Mission régionale d'autorité environnementale
ÎLE-DE-FRANCE

**Avis délibéré
sur le projet hospitalier « Nouveau Garches Ambroise
Paré » à Boulogne-Billancourt (92)**

N° APJIF-2024-041
du 17/07/2024

Présentation par le maître d'ouvrage du projet de regroupement des deux hôpitaux sur le site de l'actuel hôpital Ambroise Paré à Boulogne-Billancourt - Source : El volume 2, p. 49 (le nord est à droite)

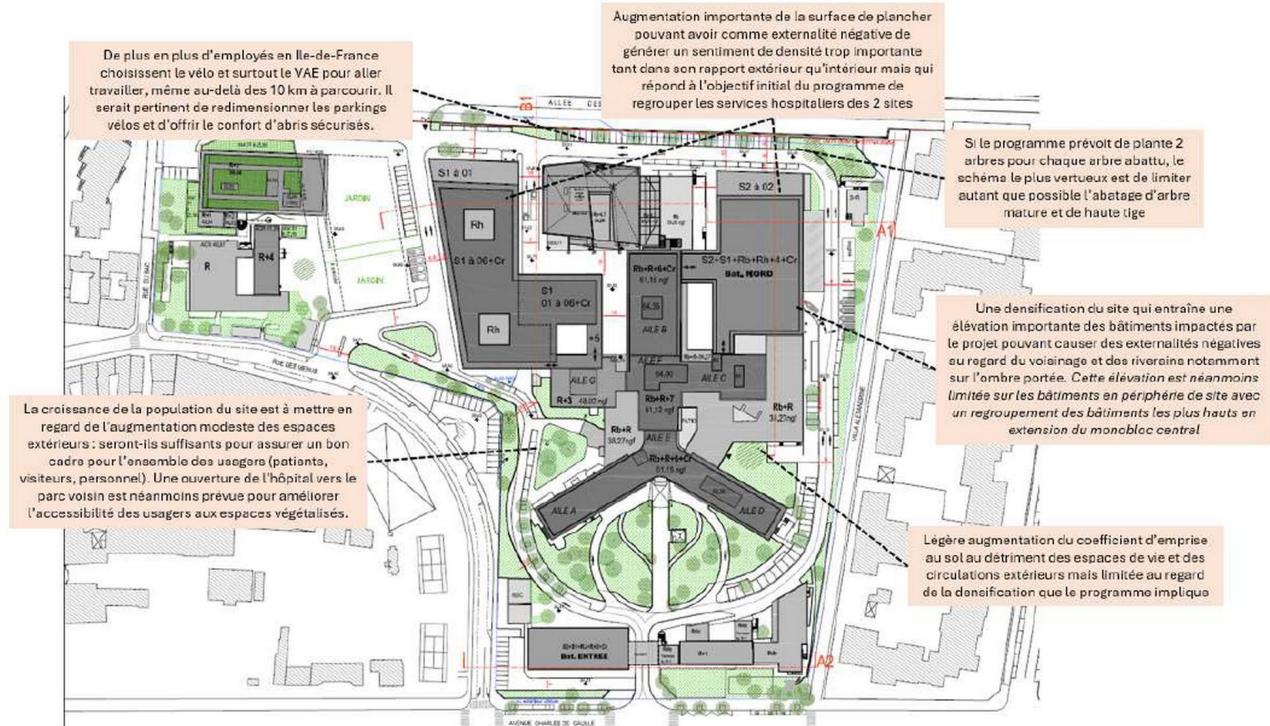
Des stationnements vélos sécurisés et abrités pour répondre aux nouveaux usages

Des espaces extérieurs à mieux dimensionner

Préserver les arbres existants plutôt que de multiplier les nouvelles plantations

Une emprise augmentée au détriment des espaces de vie

La santé des patients et personnels mal prise en compte (bruit et pollution de l'air)

Le devenir de l'ancien hôpital de Garches n'est pas inclus dans le projet, le dossier est dès lors incomplet.

Illustration 3: Plan masse indicatif du projet, source : étude d'impact, p.12 (le nord est à droite)

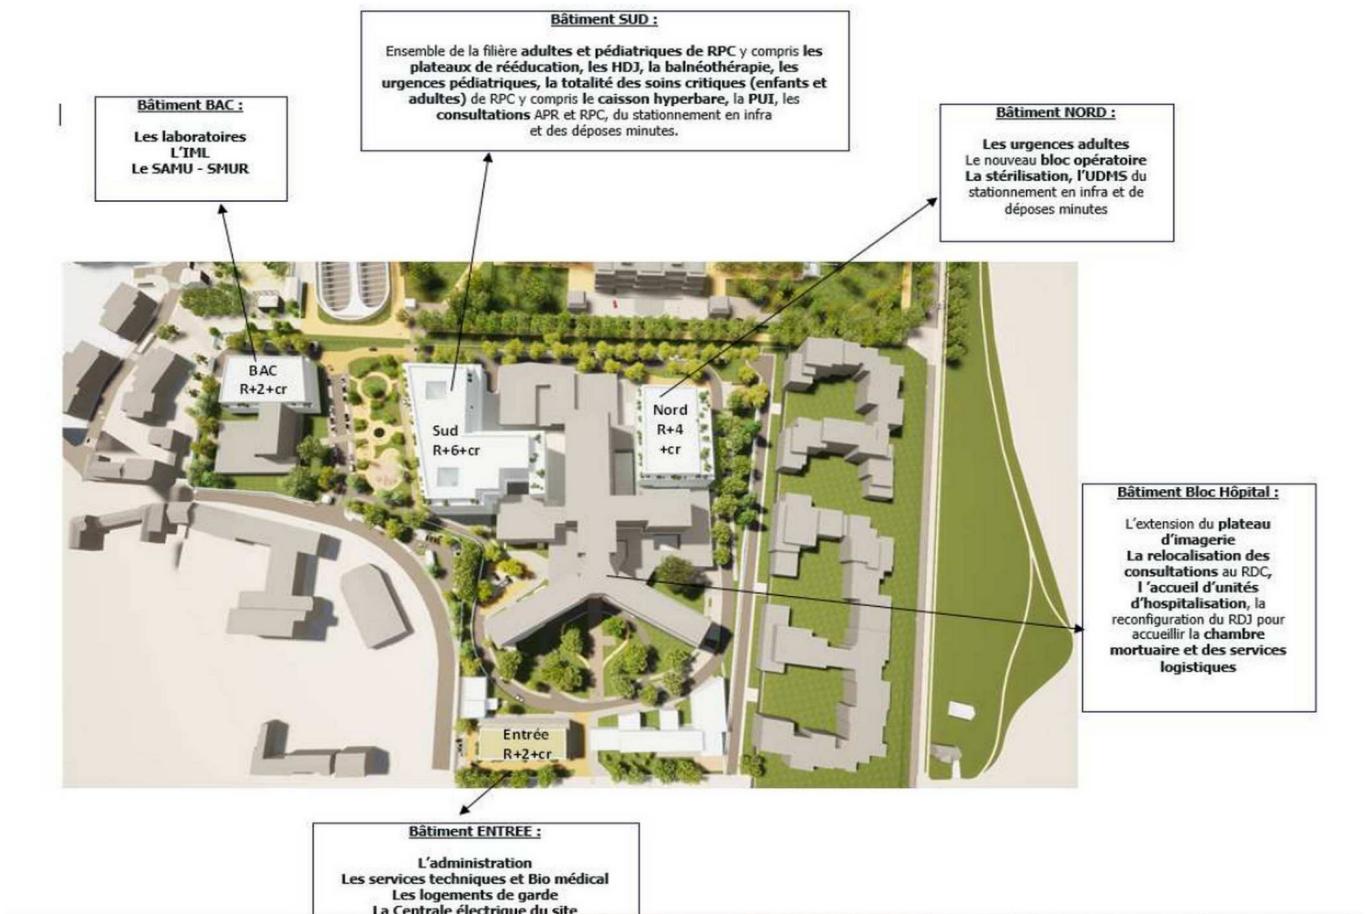
L'opération intègre aussi dans son périmètre un nombre de places de stationnement automobile, lui aussi variable selon les parties du dossier : tantôt 256 places en infrastructure des bâtiments Nord et Sud (RNT, p. 32), tantôt 180 en surface et 180 en souterrain dans les bâtiments Nord (60) et Sud (120) (El p. 601), au lieu de 400 places actuellement en surface. Ces écarts ne permettent pas de se faire une idée correcte du projet. Le nombre de stationnements vélo n'est pas précisé.

(2) L'Autorité environnementale recommande de rendre cohérentes et de préciser, pour la bonne information du public, les caractéristiques des deux établissements hospitaliers avant leur fusion et celles de l'établissement fusionné, en ce qui concerne les surfaces bâties et utiles, le nombre de lits en hospitalisation et de places en ambulatoire, le nombre de salariés, le nombre de places de stationnement automobile et vélo.

Illustration 7: Ce que le dossier appelle parti architectural et paysager - source EI vol. 2 p. 44

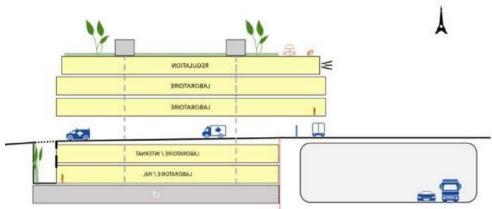
Les trois visuels représentant le bâtiment BAC de l'hôpital (cf. illustrations 6 et 7) n'expliquent pas la cohérence du projet global, les conséquences sur le paysage, à la fois sur sa préservation et sur la mise en valeur du patrimoine historique et culturel du site, et notamment l'interface entre le château et les bâtiments de l'hôpital, la composition des espaces ouverts et des percées visuelles, etc. alors que c'est justement un enjeu identifié du dossier (RNT, p. 11).

(7) L'Autorité environnementale recommande de présenter davantage de visuels rendant compte de l'intégration du projet dans son environnement à différentes échelles, notamment au travers de variantes d'études, en explicitant la cohérence du projet global, les conséquences sur le paysage, à la fois sur sa pré-

Illustration 12: Vulnérabilité du site au phénomène d'îlot de chaleur et aléa « vague de chaleur » de jour et de nuit, source : étude d'impact, p. 564-565

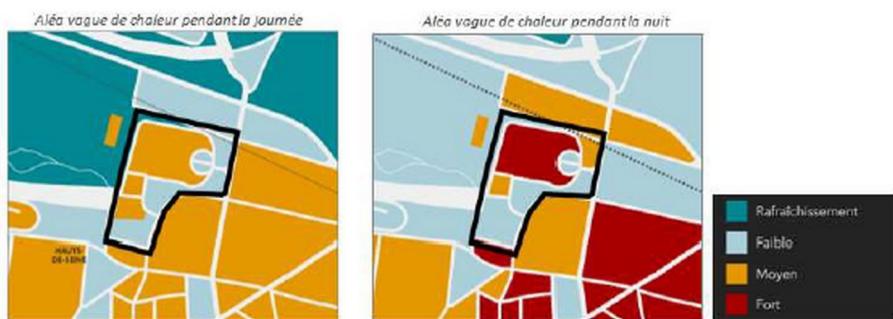
Le dossier évoque des solutions d'utilisation de matériaux réfléchissants, la création d'espaces verts pour l'ombre et la ventilation naturelle ainsi que l'intégration de systèmes de climatisations efficaces (p. 565) mais sans évaluation précise de leur effet sur le phénomène d'îlot de chaleur urbain, notamment au regard du bilan de pleine terre, essentielle pour lutter contre cet effet en maintenant une capacité d'infiltration des sols pour les eaux pluviales et l'évapotranspiration lors des périodes de sécheresse.

(13) L'Autorité environnementale recommande d'évaluer finement l'effet des dispositifs prévus pour lutter contre l'effet d'îlot de chaleur en étudiant des alternatives privilégiant la pleine terre et le rafraîchissement naturel.

Illustration 15 : Modélisation acoustique au niveau du site, source : étude d'impact, p. 514

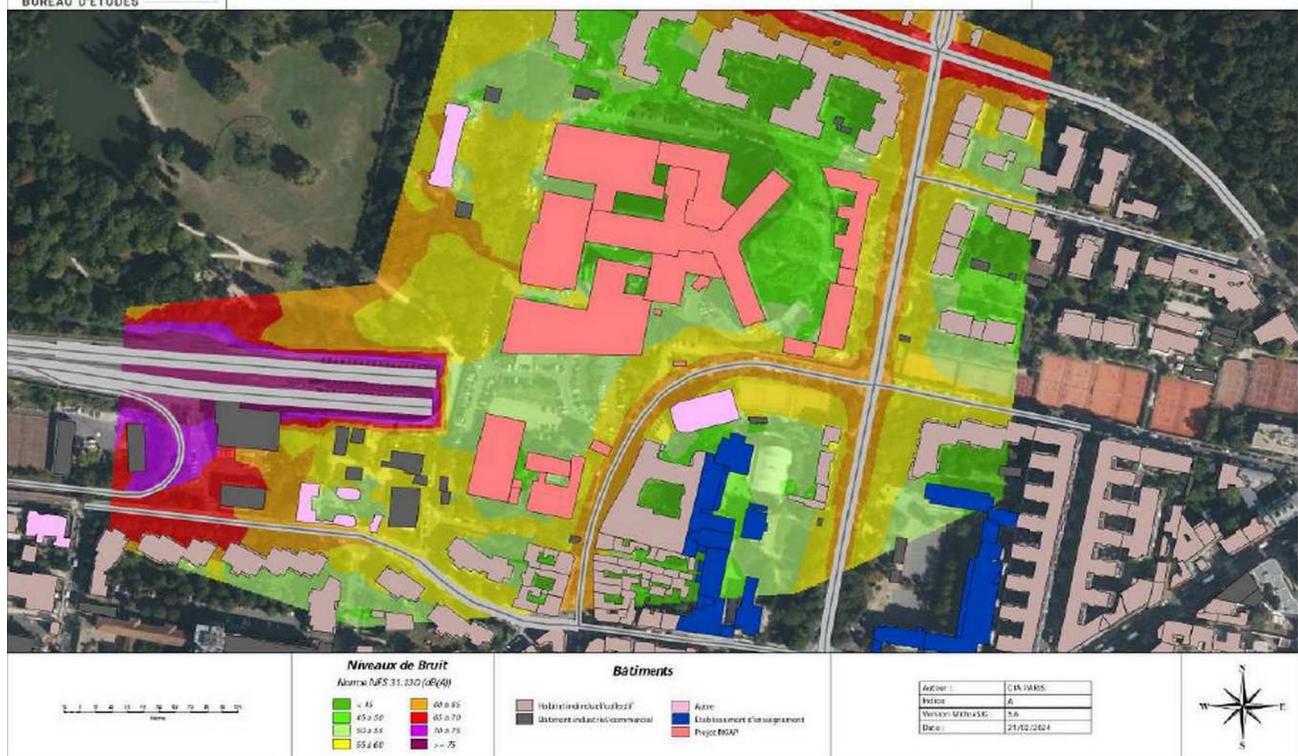
Selon le dossier, les nuisances sonores sont modérées. Néanmoins, la méthodologie des modélisations (localisation des points de mesure, conditions de propagation du bruit, etc.) n'est pas précisée, et pourrait donc sous-estimer les niveaux de bruit notamment au niveau de l'entrée du tunnel de l'A13. Par ailleurs le dossier indique des « *risques de nuisances liés aux vibrations concernant les bâtiments les plus proches des voies* », mais affirme que « *les niveaux de vibrations s'atténuent très rapidement* » sans le justifier (p.3 53).

(22) L'Autorité environnementale recommande de préciser la méthodologie de réalisation des mesures acoustiques au niveau du site et en particulier au niveau de l'entrée du tunnel de l'A13 en proposant le cas échéant des mesures plus représentatives des situations d'exposition les plus dégradées.

Illustration 16: Modélisation des concentrations en NO_2 au niveau du site, source : étude d'impact, p. 482

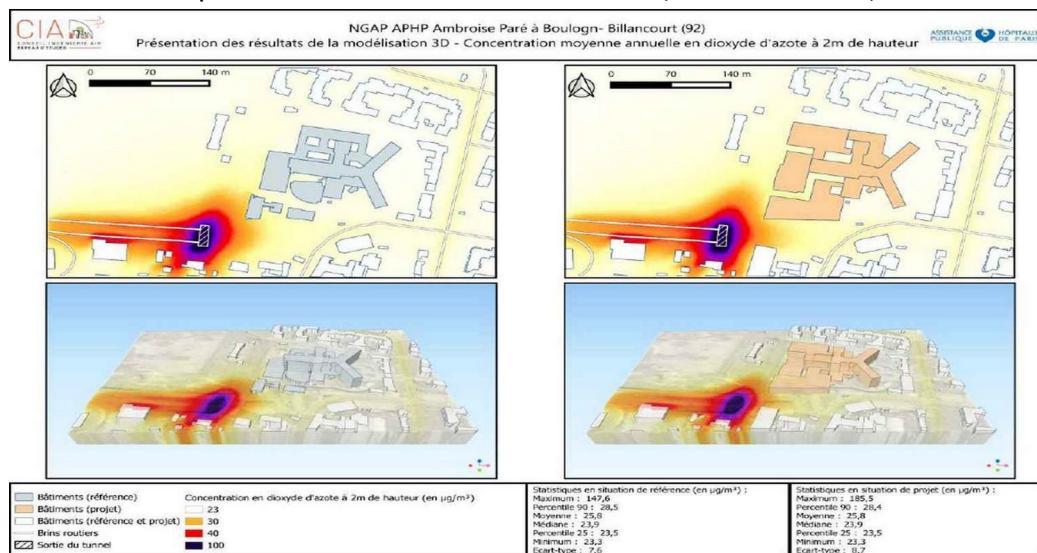
De plus, dans son avis de cadrage préalable, l'Autorité environnementale avait alerté sur les cheminées d'évacuation des polluants et leurs exutoires situés sur le parcours souterrain de l'A13. Le dossier ne semble pas avoir pris en compte ce point.

(25) L'Autorité environnementale recommande:

- d'étudier des modélisations de l'exposition aux exutoires des polluants issus du parcours souterrain de l'A13, en évaluant l'impact sur chacun des bâtiments ;
- de rehausser l'enjeu lié à l'exposition aux pollutions atmosphériques en s'appuyant sur les valeurs de référence de l'OMS et en proposant des mesures permettant de les atteindre.
